上虞区滨江新城14号地块项目
工程设计（修改）通知单

修改通知

设计(修改)通知
上虞区滨江新城14号地块项目工程 装饰 部分

装饰-004

卫生间洗手盆大样图
SCALE=1:30

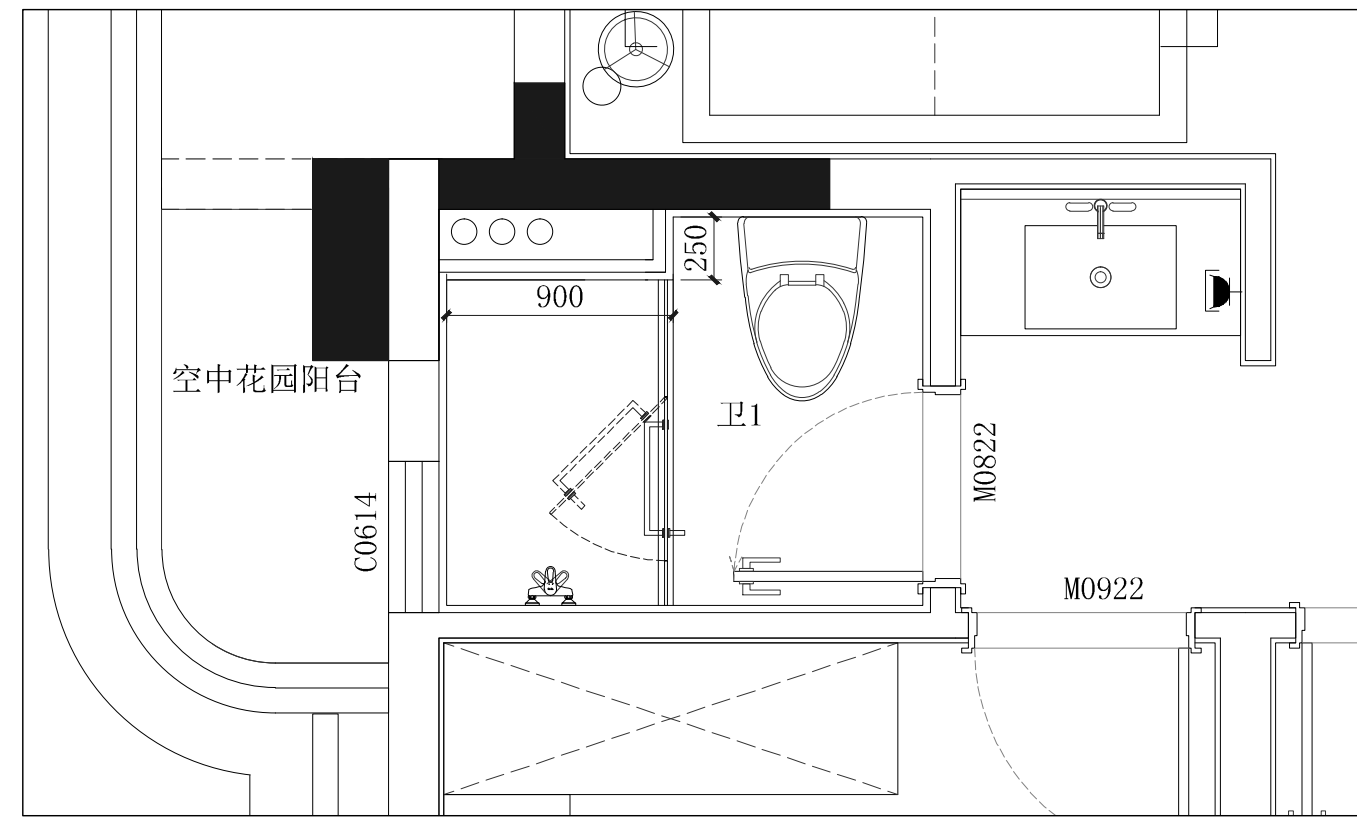
1. 4~11#楼B1户型南侧主卧调整为消防救援房间，该房间外窗C1823调整为耐火完整性不小于1小时的防火窗，该房间门M0922改为乙级防火门FM乙0922，A2、B2户型无消防救援房间。
2. 取消壁龛、明确包管尺寸，详见附图二；明确包管节点，详见附图二。
3. 厨房卫生间金属阳角条取消。
4. C1主卧卫生间淋浴间宽度与洗手盆长度均改为1000mm，详见附图二。
5. 客厅空调预留孔洞K2改为直径 $\phi 80$ ，孔中心距地200mm。
6. 卫生间排水管需预留检查口，预留洞尺寸为200*200mm，洞中心距地900mm高，厨房检查口预留洞尺寸为160*160mm，洞中心距地1000高。
7. 户型内洗手台盆柜，改为落地式，C1户型公共卫生间取消镜柜，详见附图一。
8. 住宅标准层电梯厅墙面取消金属踢脚线，墙砖地砖对缝处理。
9. 淋浴房挡水条宽度原8CM改为6CM。
10. 标准层公区管井门暗门改为明装门，瓷砖与下口做门套收口。
